## **Planfeststellungsverfahren zur Herstellung eines Gewässers durch Erweiterung und Tieferlegung des Steinbruchs in Reichshof, Elbachstr. 11**

### **Ihr Schreiben vom 11.10.2024**

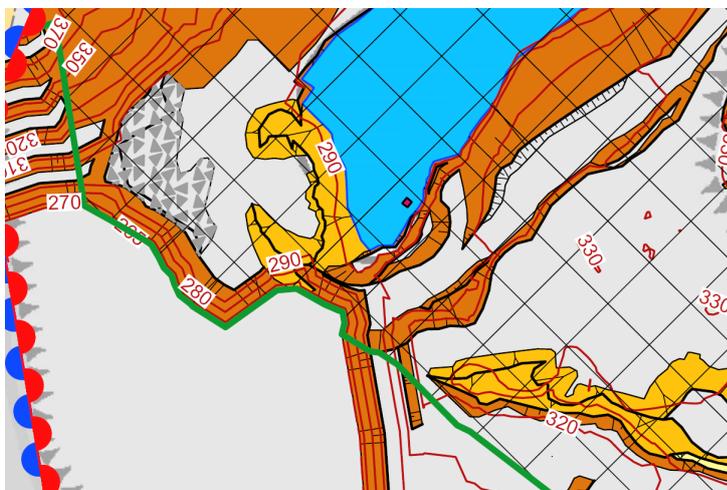
Ich bitte, die Beschaffenheitskennwerte des Seewassers während der Eintauphase zu berechnen und die Ergebnisse kurzfristig mitzuteilen.

Nach Rücksprache mit Ihrem Hause werden die Beschaffenheitskennwerte des Seewassers während der Eintauphase zeitnah berechnet und spätestens bis zum Erörterungstermin vorgelegt.

Auszug Anlage 9, geplanter Abbauendstand)

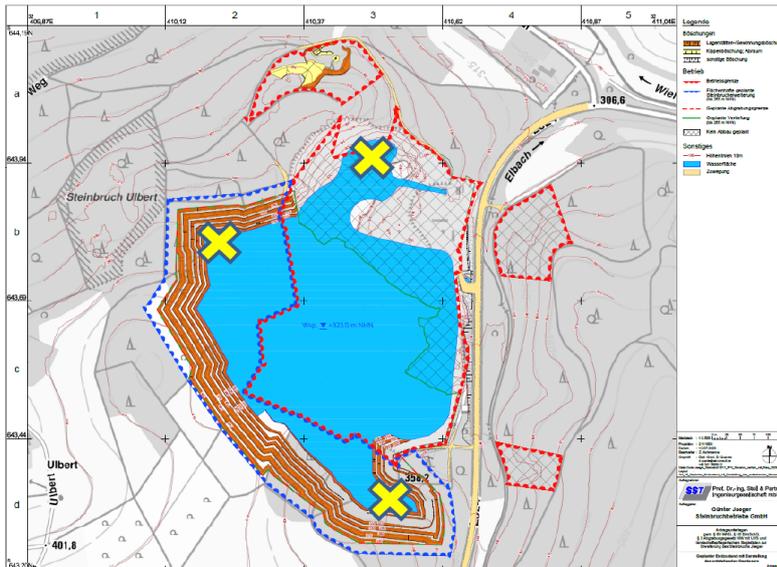
Auch beim Planfall 2b bleiben 2 Abgrabungstrichter bestehen. Zwar soll hier der See Süd auf 265 m aufgefüllt werden, jedoch bildet der See Nord einen eigenen Abgrabungstrichter (s Anlage 9 des Antrages). Zwischen dem See Nord und dem planfestzustellenden Bereich bleibt eine Wandung mit ca. 290-300 m NHN stehen. **Die Sohlentiefe des Sees Nord ist anzugeben und in das limnologische Gutachten mit einzubeziehen.**

Weiterhin ist anzugeben, ob aufgrund der Kubatur des Sees eine Durchmischung mit einem Rührwerk möglich ist und eine Berechnung im 1-dimensionalen Modell hier ausreichend genaue Daten liefern kann, um die Qualität für den gesamten See zu bewerten. Zum besseren Verständnis der vg. Frage anbei möglich Stellen im Lageplan markiert. Die v.g. Erläuterungen und die im Weiteren angesprochenen Korrekturen sollen dann Bestandteil der noch vorzulegenden Ergänzungsunterlagen sein.

Bei der Ausgestaltung des Sees wird ein Seeboden ohne Untiefen angestrebt, um ideale morphologische Voraussetzungen für ein günstiges Zirkulationsverhalten zu schaffen.

Die Planung sieht somit analog zum Becken Süd eine Verfüllung des Nordbeckens bis zur vorgenannten Schwelle mit eigenem Abraum vor (Sohltiefe Nord: aktuell 278 m NHN). Die Sohlanhebung wurde im Rahmen der vorgestellten Modellierungen bereits berücksichtigt (siehe Planfall 2b). Ein durch die Schwelle abgetrenntes zweites Seebecken wird demnach nicht existieren. Die im Rahmen der Modellierungen zugrunde gelegte Beckenkurve ist der folgenden Abbildung zu entnehmen.
